申請の概要及び主な審査内容

- 地震調査委員会による「日本海南西部の海域活断層の長期評価(第一版)―九州地域・中国地域北方沖―」(以下「地震調査委員会(2022)」という。)を踏まえ、基準地震動を追加し、基準津波を変更
- 緊急時対策所を既に設置していることから、代替緊急時対策所に関する記載を削除

出典: 玄海原子力発電所3号炉及び4号炉審査資料 第1352回審査会合資料(令和7年8月8日)及び第1368回審査会合資料(令和7年11月7日)から一部抜粋・加筆

敷地周辺の震源として考慮する活断層分布(敷地30km以遠)

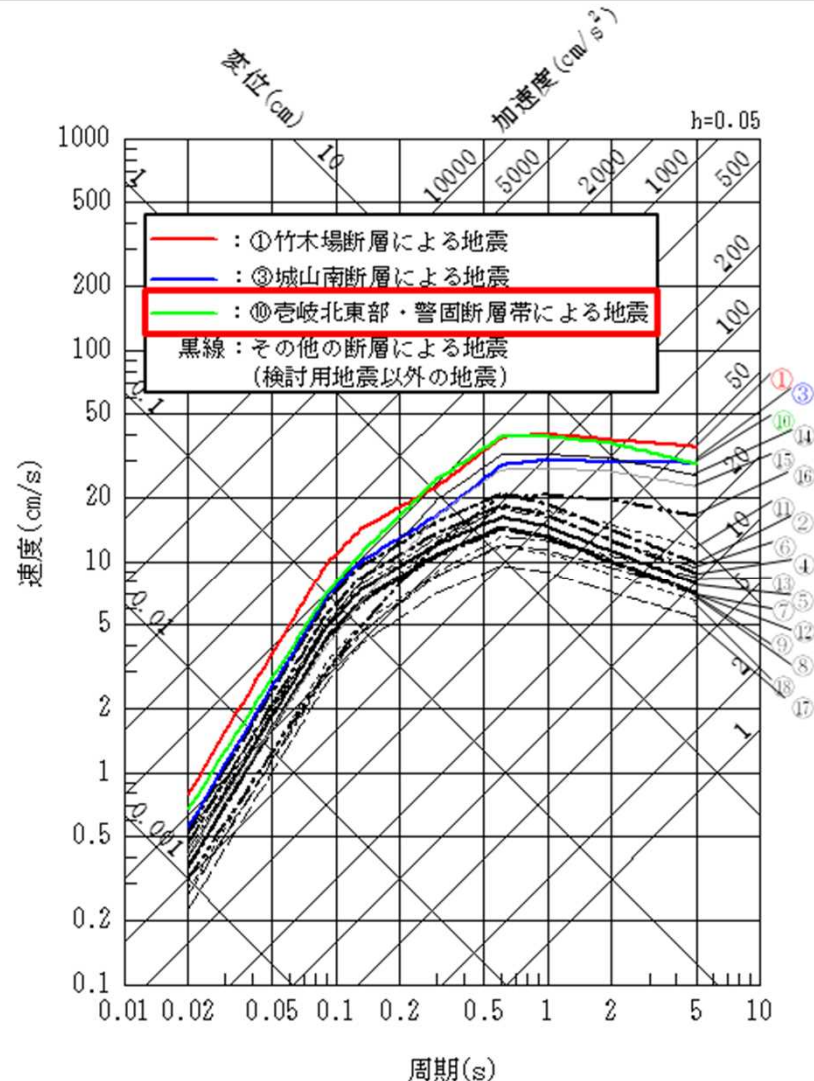
- 地震調査委員会(2022)を踏まえて「震源として考慮する活断層」が、以下のとおり変更されていることを確認
- 壱岐北東部の断層群及び警固断層帯を、一連の活断層帯として壱岐北東部・警固断層帯に見直し
- 宇久島北西沖断層及び中通島西方沖断層群を、一連の活断層帯として第1五島堆断層帯に見直し
- 厳原東方沖断層群の断層長さを見直し
- 白島沖断層帯及び福智山断層帯を追加

Noda et al.(2002)による応答スペクトルの比較

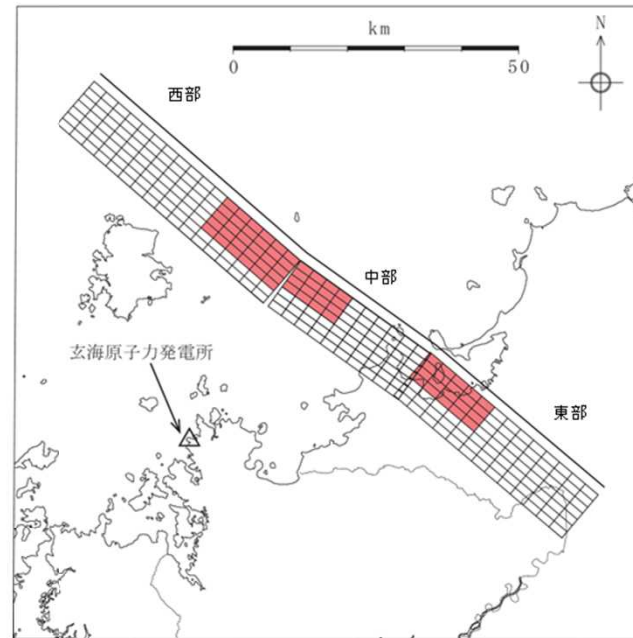
- Noda et al.(2002)による応答スペクトルの比較により、「吉岐北東部・警固断層帯による地震」が検討用地震として追加されていることを確認
- 「敷地ごとに震源を特定して策定する地震動」の評価について、「吉岐北東部・警固断層帯による地震」に、各種の不確かさを考慮して、「応答スペクトルに基づく地震動評価」及び「断層モデルを用いた手法による地震動評価」に基づき適切に評価が行われていることを確認

震源モデル

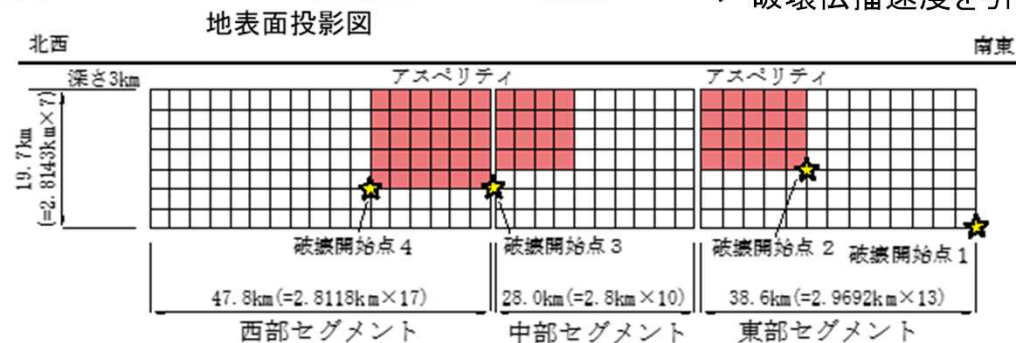
- 基本震源モデルとして、断層傾斜角は90°と設定し、敷地への影響が大きくなるよう敷地に近い位置にアスペリティを配置
- 基本震源モデルに対して、パラメータの不確かさを考慮した以下のケースを設定して評価を実施
 - ✓ 断層傾斜角を60°(敷地側に傾斜)としたケース
 - ✓ 応力降下量を基本震源モデルの1.5倍としたケース
 - ✓ 破壊伝播速度を引き上げたケース

基準地震動の応答スペクトル

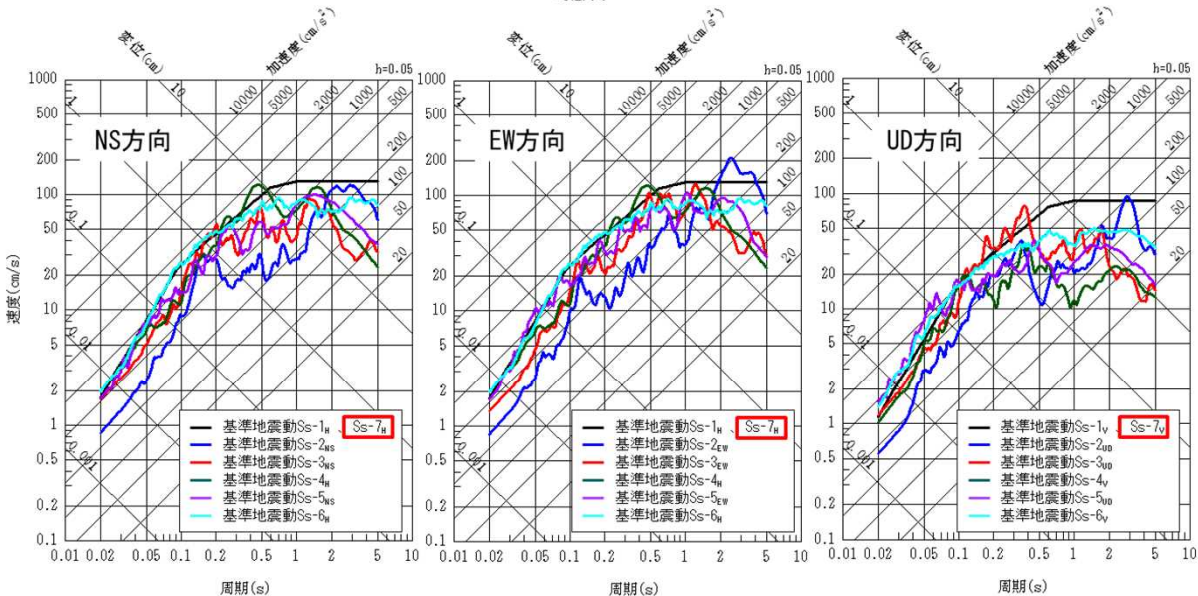
- 「沓岐北東部・警固断層帯による地震」の地震動の特徴(次頁参照)を踏まえ、「沓岐北東部・警固断層帯による地震」の地震動評価に基づき、基準地震動Ss-7が以下のとおり策定されていることを確認

基準地震動Ss-7は、「沓岐北東部・警固断層帯による地震」の応答スペクトルに基づく地震動評価結果を包絡させて策定された地震動(既に許可をした基準地震動Ss-1と比較して、設計用応答スペクトルは同じだが、加速度時刻歴波形は大きく異なる)

基準地震動Ss-7の設計用応答スペクトルを全周期帯で下回ることから、断層モデルを用いた手法による基準地震動の策定は不要

参考:「壱岐北東部・警固断層帯による地震」の地震動の特徴

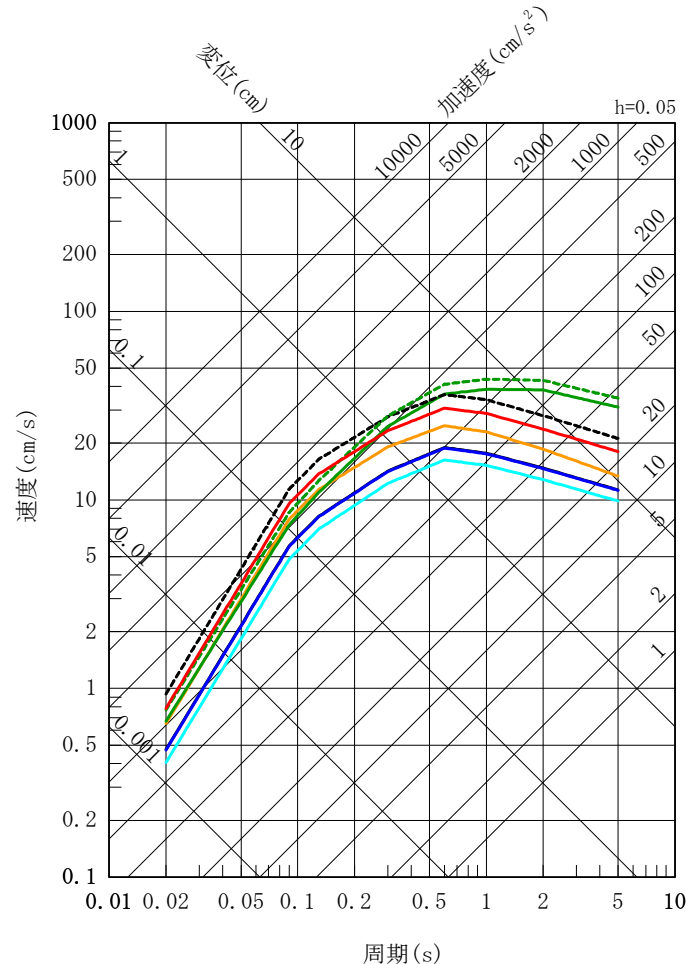
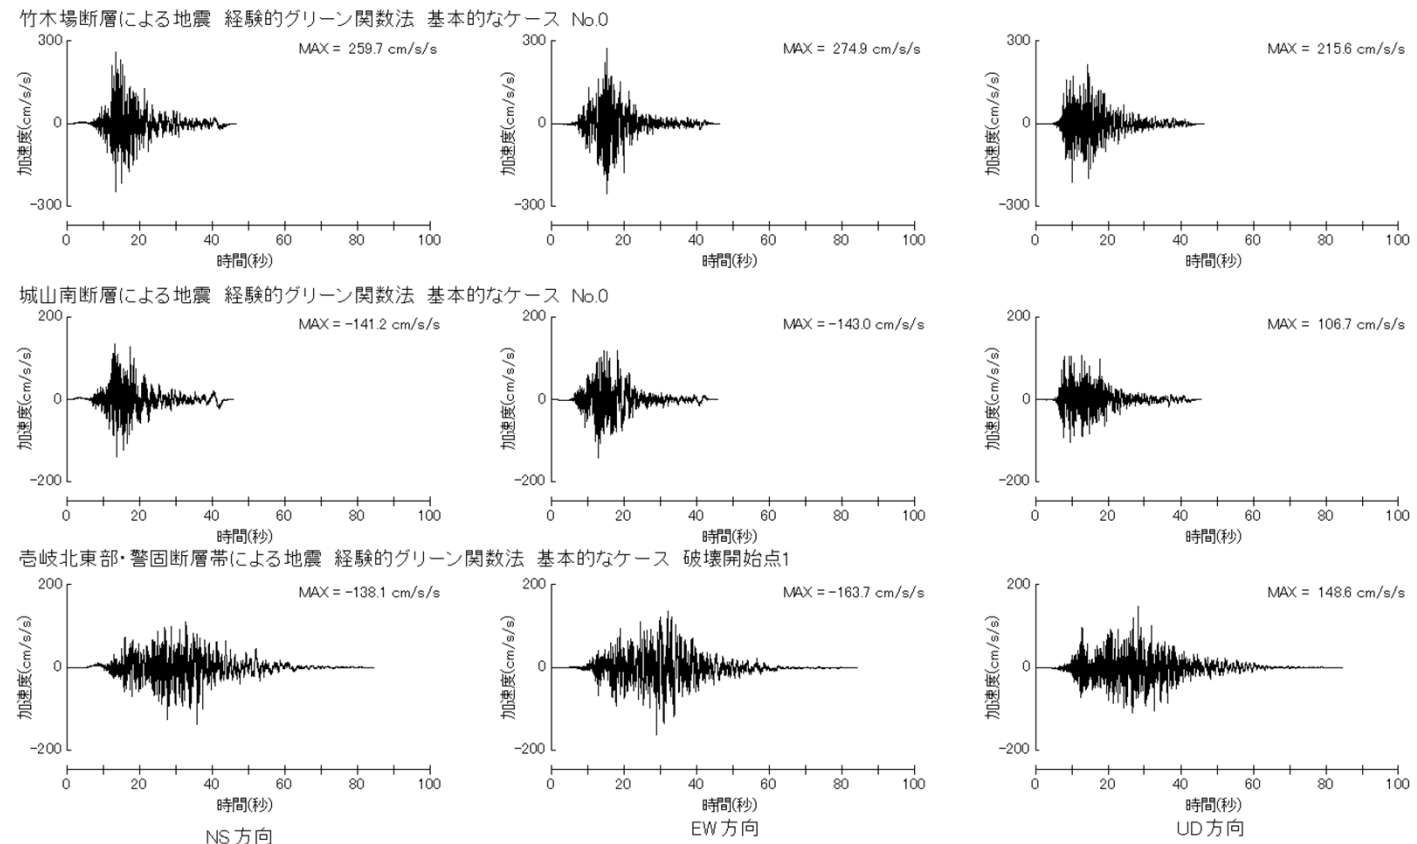
➢ 「壱岐北東部・警固断層帯による地震」の応答スペクトルは、「竹木場断層による地震」及び「城山南断層による地震」の応答スペクトルと比較して、鉛直方向の長周期帯において大きい

➢ 「壱岐北東部・警固断層帯による地震」の時刻歴波形は、「竹木場断層による地震」及び「城山南断層による地震」の時刻歴波形と比較して、継続時間が長い

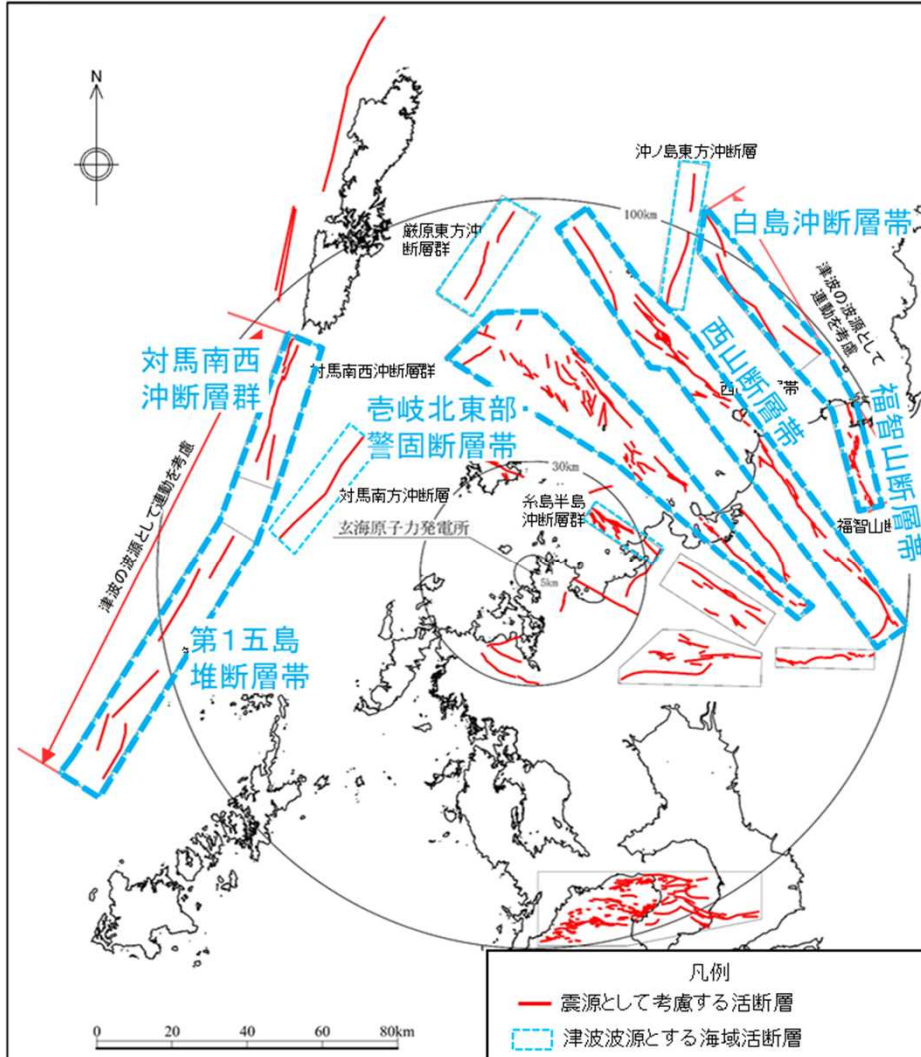
- 重大事故等対処施設の周辺斜面について、基準地震動Ss-7を用いた評価結果から得られた最小すべり安全率は9.3であり、評価基準値(1.2)を上回ることを確認

震源として考慮する活断層分布

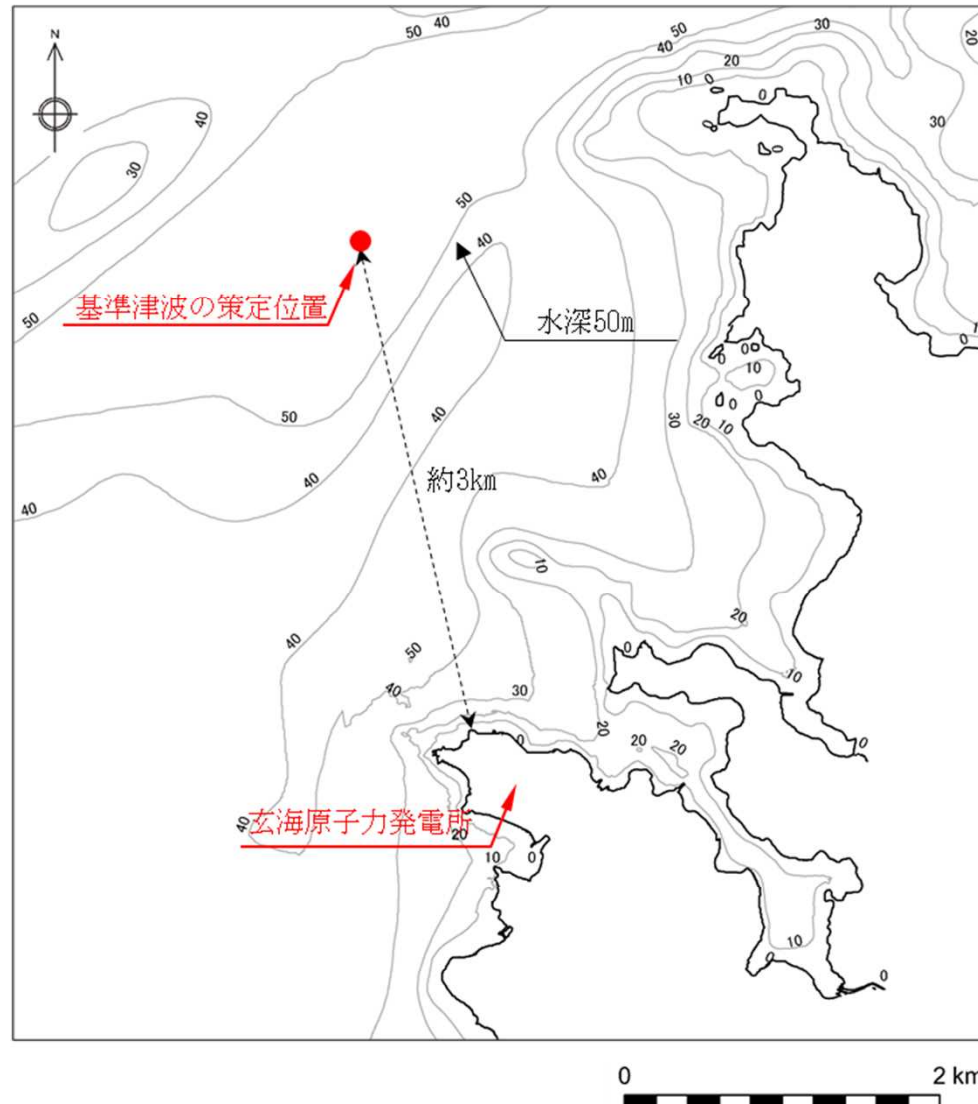
- 地震調査委員会(2022)を踏まえた「震源として考慮する活断層」の評価を基に、複数の活断層の連動も考慮した上で、検討波源の選定が適切に行われていることを確認
- 選定した検討波源について、地震調査委員会(2022)等の最新の科学的・技術的知見を踏まえて波源モデルを設定するとともに、傾斜角、すべり角等の各種の不確かさを考慮して適切に津波評価が行われていることを確認

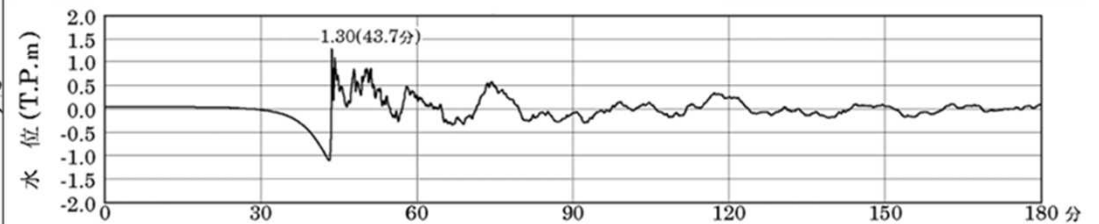
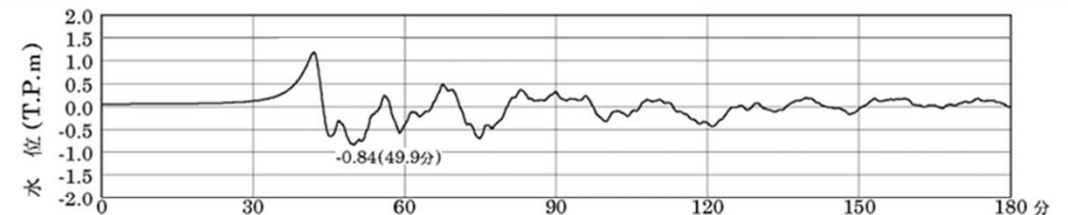
- 地震に伴う津波評価(前頁)の結果から、水位変動量が最も大きいケースが基準津波の波源に選定されていること及び基準津波の策定位置における時刻歴波形として基準津波が策定されていることを確認
- 基準津波が行政機関による津波評価を上回ること及び基準津波による水位変動に伴う砂移動の評価が適切に行われていることを確認

3号炉及び4号炉放水ピット断面図

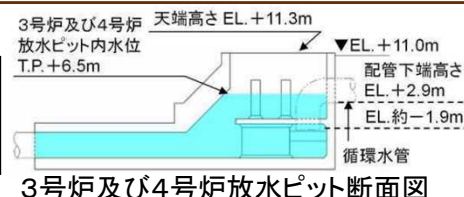
- 基準津波の変更に伴って入力津波高さが上昇することを踏まえ、敷地への流入防止(外郭防護1)について、以下を確認
 - 敷地北西側前面の入力津波高さ(T.P.+14.0m)が防護対象設備が設置されている敷地(EL.+11m)よりも高いことから、敷地北西側の岩盤部に津波防護機能を期待するため、地震時及び津波時の健全性評価を実施し、遡上波が到達しない
 - また、上記以外の箇所の敷地への遡上波の到達については、3号炉及び4号炉取水ピット前面の入力津波高さ(T.P.+6.0mからT.P.+7.0mに変更)よりも防護対象施設が設置されている敷地(EL.+11m以上)が高い位置にあることから、遡上波が到達しない
 - 1号炉及び2号炉も含めた取放水路等から津波の流入する可能性についても網羅的に検討し、入力津波高さに対して開口部(天端高さ)が高い位置にあることから防護対象施設の設置されている敷地に津波が流入しない(例: 3号炉及び4号炉放水ピット)
